リコール届出日：平成27年11月27日

リコール届出番号	外-2255	リコール開始日	平成27年11月27日
届出者の氏名又は名称	フォルクスワーゲン グループ ジャパン株式会社 代表取締役社長 スヴェン・シュタイン	製作国：イギリス 製作者名：ベントレー モーターズ リミテッド 問合せ先：ベントレーコール（フリーダイヤル） 0120-97-7797	
不具合の部位（部品名）	バッテリーケーブル接続ナット		
基準不適合状態にあると認める構造、装置又は性能の状況及びその原因	エンジンルーム隔壁にバッテリーケーブル端子を固定するスタッドボルトにおいて、当該ケーブルを固定するナットの締め付けトルクが不適切なため、走行中の振動によりナットが緩むものがある。そのため、そのままの状態で使用を続けると、バッテリーケーブル端子が接触不良となり、エンジンが始動不良となるほか、接触不良から抵抗値が上がることで発熱し、最悪の場合、火災に至るおそれがある。		
改善措置の内容	全車両、ナットを対策品に交換し、適切なトルクで締め付ける。また、取付け部を点検し、変形しているものは新品と交換する。		
不具合件数	3件	事故の有無	無し
発見の動機	本国からの情報による。		
自動車使用者及び自動車分解整備事業者に周知させるための措置	<ul style="list-style-type: none"> 自動車使用者：ダイレクトメール、電話、または訪問により通知する。 自動車分解整備事業者：日整連発行の機関誌に掲載する。 対策実施済車には、運転者席側ドア開口部のドアロックストライカ付近に外-2255のステッカーを貼付する。

改善箇所説明図

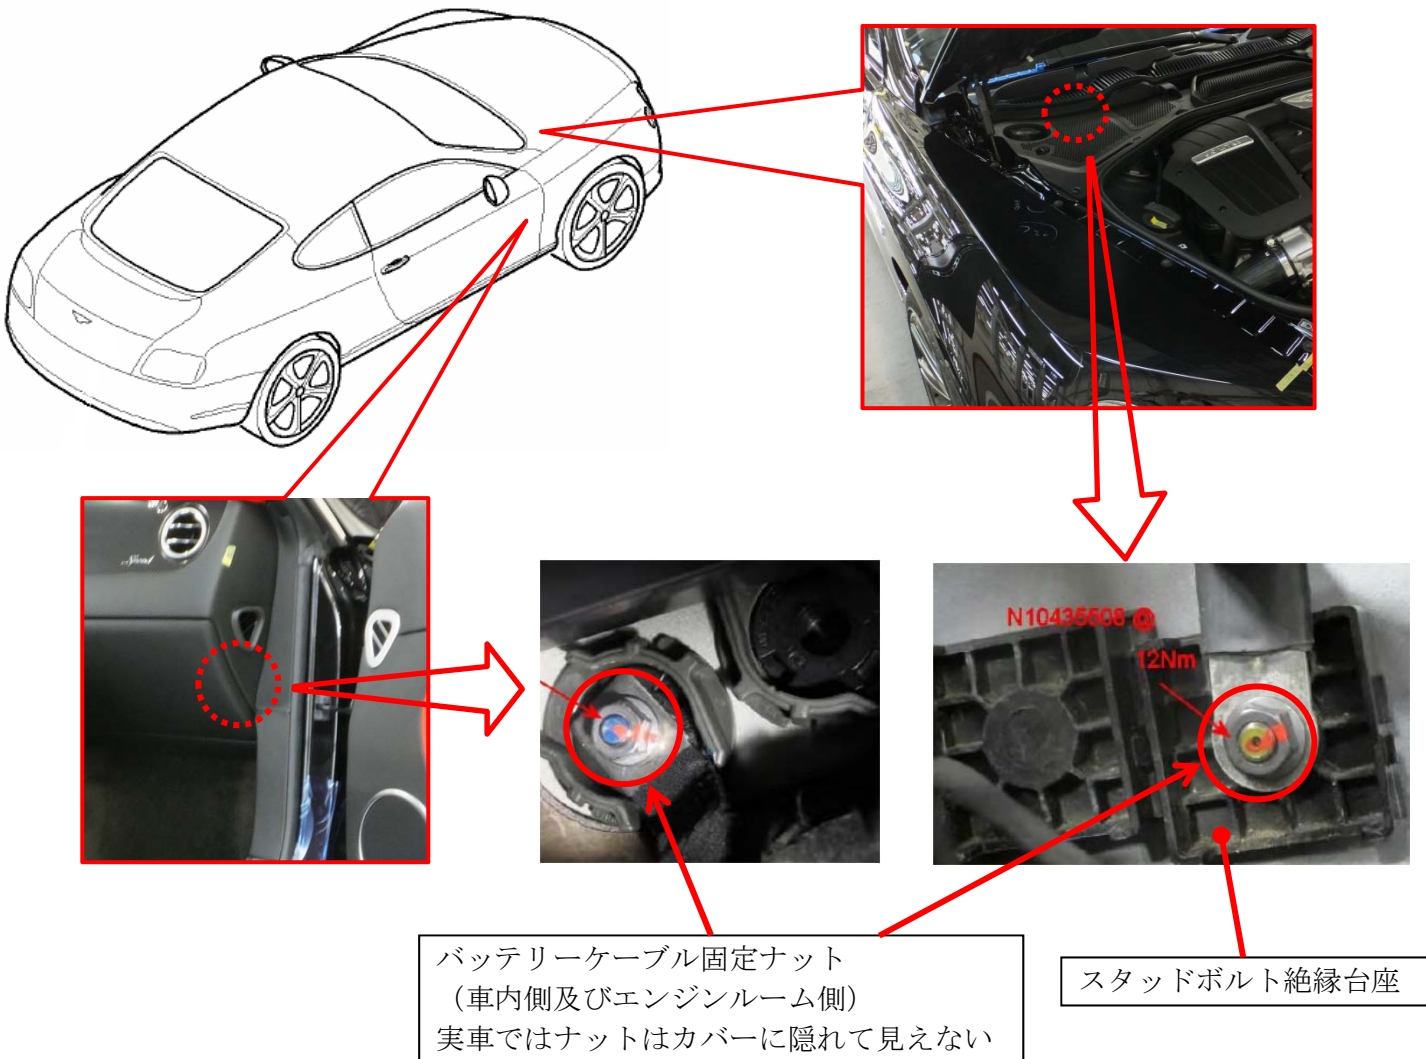
エンジンルーム隔壁にバッテリーケーブル端子を固定するスタッドボルトにおいて、当該ケーブルを固定するナットの締め付けトルクが不適切なため、走行中の振動によりナットが緩むものがある。そのため、そのままの状態で使用を続けると、バッテリーケーブル端子が接触不良となり、エンジンが始動不良となるほか、接触不良から抵抗値が上がることで発熱し、最悪の場合、火災に至るおそれがある。

全車両、ナットを対策品に交換し、適切なトルクで締め付ける。また、取付け部を点検し、変形しているものは新品と交換する。

エンジンルーム側のスタッドボルト絶縁台座のナットカバーに白色のペイントを塗布する。
